**AVIS RELATIF À LA PROTECTION
CONTRE LES EVENTUELS EFFETS NOCIFS ET NUISANCES
PROVOQUÉS PAR LES RAYONNEMENTS NON IONISANTS
GÉNÉRÉS PAR DES ANTENNES ÉMETTRICES STATIONNAIRES**

Commune : FLEMALLE - Exploitant : PROXIMUS

Référence exploitant : 41AWR_01

Rapport n° 1691 / 2025

Figure 1 : Vue en plan des lieux de séjour et des points de contrôle

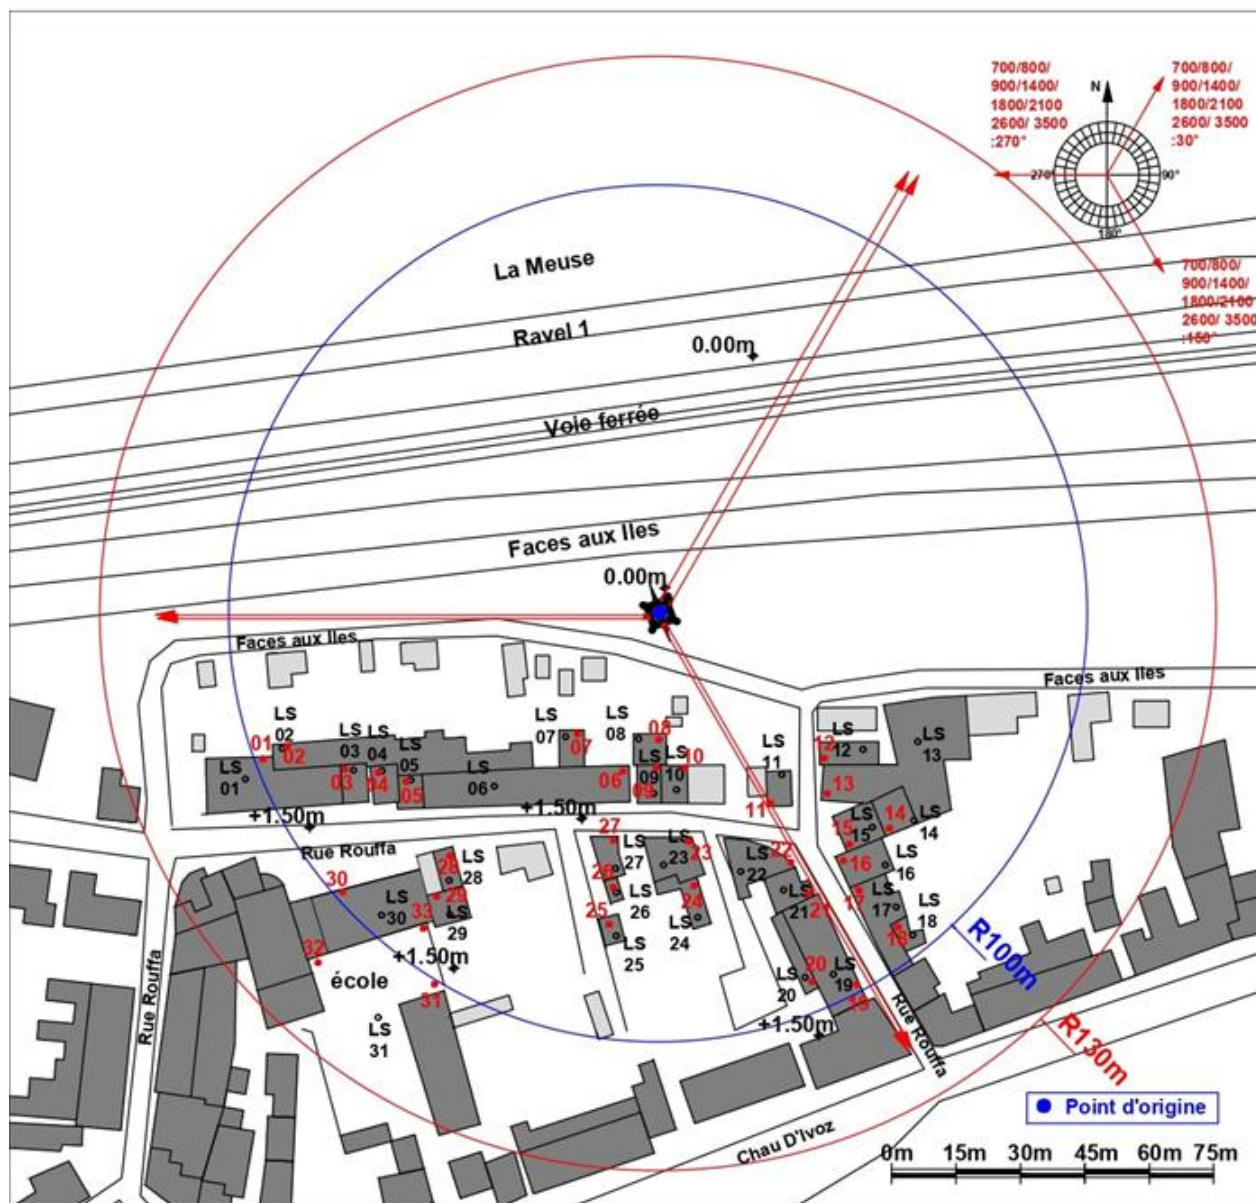
Les fréquences d'émission, la puissance rayonnée par chacune des antennes et leur gain permettent de déterminer le rayon de la zone à analyser. Tout dépassement de la limite par installation est exclu en dehors de cette zone. Le tableau 2 reprend les 35 LS² pour lesquels l'indice d'exposition est le plus élevé. Les différentes colonnes indiquent :

- le numéro du point de contrôle repris sur un des plans de la figure 1;
- le numéro du LS dans lequel se trouve le point de contrôle de la 1^{ère} colonne ;
- l'atténuation d'obstacle prise en compte pour le calcul de l'indice d'exposition dans le LS ;
- le résultat du calcul de l'indice d'exposition.

En ce qui concerne les antennes de l'installation mentionnées dans le tableau 1, la distance maximale à laquelle la limite pourrait être atteinte, à l'extérieur, est égale à 105,1 m. S'il n'y a pas de LS à une distance inférieure, les antennes respectent forcément la limite d'immission.

Dans le cas des LS situés à l'intérieur des bâtiments, une atténuation d'obstacle est prise en compte et il en résulte que la distance maximale à laquelle la limite pourrait être atteinte se réduit à 75,3 m.

Les résultats de l'évaluation décrite au paragraphe 4 indiquent que les antennes émettrices stationnaires de l'installation faisant l'objet du présent avis ne produisent pas, dans un lieu de séjour, un rayonnement électromagnétique maximum supérieur aux limites fixées à l'article 4 du décret.

En conclusion, les antennes émettrices stationnaires faisant partie de l'installation référencée dans le paragraphe 2 et dont les caractéristiques techniques sont résumées dans le tableau 1 **respectent les limites d'immission** fixées à l'article 4 du décret du 8 décembre 2022 (M.B. du 16.12.2022) modifiant le décret du 3 avril 2009 relatif à la protection contre les éventuels effets nocifs et nuisances provoqués par les rayonnements non ionisants générés par des antennes émettrices stationnaires.

Figure 2 : Vue en plan des installations d'antennes dans un rayon de 300 mètres autour de l'installation faisant l'objet de la demande d'avis

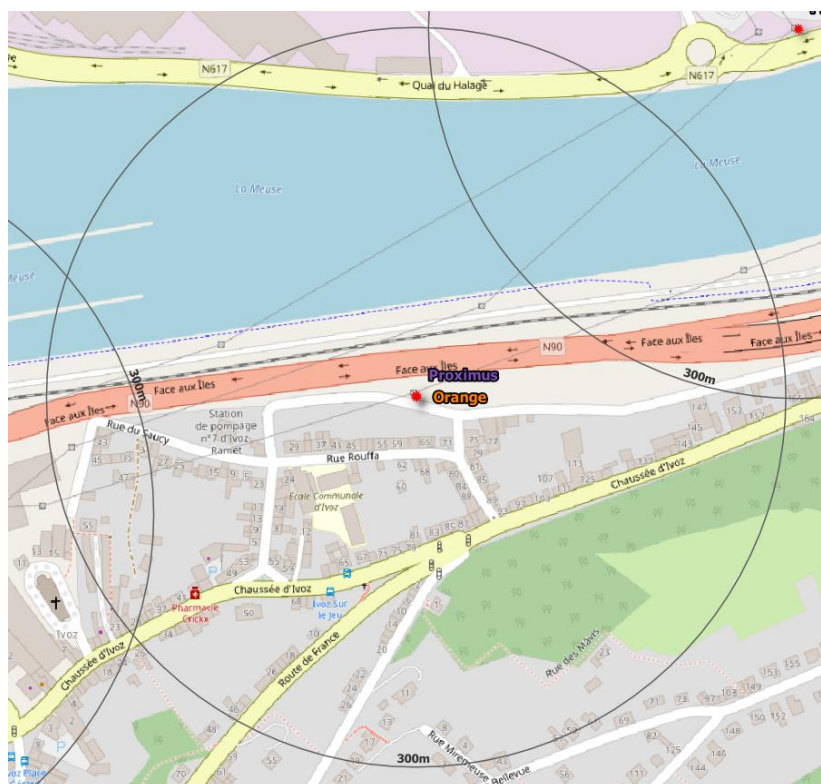
Le plan en projection verticale de la figure 2 indique la localisation des installations d'antennes émettrices stationnaires visées par le décret et situées dans un rayon de 300 mètres autour de l'installation référencée dans le paragraphe 2 et localisée au centre du cercle. Les données de localisation de ces antennes et les avis correspondant sont accessibles via le cadastre en ligne des antennes émettrices stationnaires⁸. Les installations prises en compte dans l'évaluation du respect de la limite cumulative sont les installations d'antennes émettrices déclarées en service par l'exploitant à la date du présent avis, à l'exception de l'installation référencée dans le paragraphe 2 et éventuellement d'autres installations ayant fait l'objet d'une demande d'avis à la même date et qui sont situées à l'intérieur de la zone de 300 mètres de rayon.

- a) il y a au plus 4 installations d'antennes émettrices stationnaires présentes dans la zone d'évaluation de 300 mètres de rayon représentée dans la figure 2, y inclus l'installation référencée dans le paragraphe 2 : la limite cumulative définie à l'article 4, §2 du décret est nécessairement respectée dans les lieux de séjour à l'intérieur de la zone d'évaluation de 300 mètres de rayon ;

- b) il y a exactement 5 installations d'antennes émettrices stationnaires présentes dans la zone d'évaluation de 300 mètres de rayon représentée dans la figure 2, y inclus l'installation référencée dans le paragraphe 2 et il existe, pour 3 ou 4 de ces installations, un avis attestant le respect de la limite abrogée de 3 V/m : la limite cumulative définie à l'article 4, §2 du décret est nécessairement respectée dans les lieux de séjour à l'intérieur de la zone d'évaluation de 300 mètres de rayon ;

- c) dans tous les autres cas, il a été vérifié que la limite cumulative définie à l'article 4, §2 du décret n'est pas dépassée dans les lieux de séjour sur base du nombre d'installations localisées dans la zone d'évaluation de 300 mètres de rayon représentée dans la figure 2, de leur localisation ainsi que des données inscrites dans la figure 1 et au paragraphe 4 du présent avis et dans les avis attestant le respect de la limite par installation ou de la limite abrogée de 3 V/m relatifs aux autres installations reprises dans la figure 2.

Compte tenu des considérations ci-dessus, il apparaît que l'intensité du rayonnement électromagnétique généré, dans les lieux de séjour situés dans un rayon de 300 mètres autour de l'installation référencée dans le paragraphe 2, par l'ensemble des antennes émettrices stationnaires de l'ensemble des exploitants du même site d'antennes émettrices stationnaires respecte la limite fixée à l'article 4, § 2 du décret.
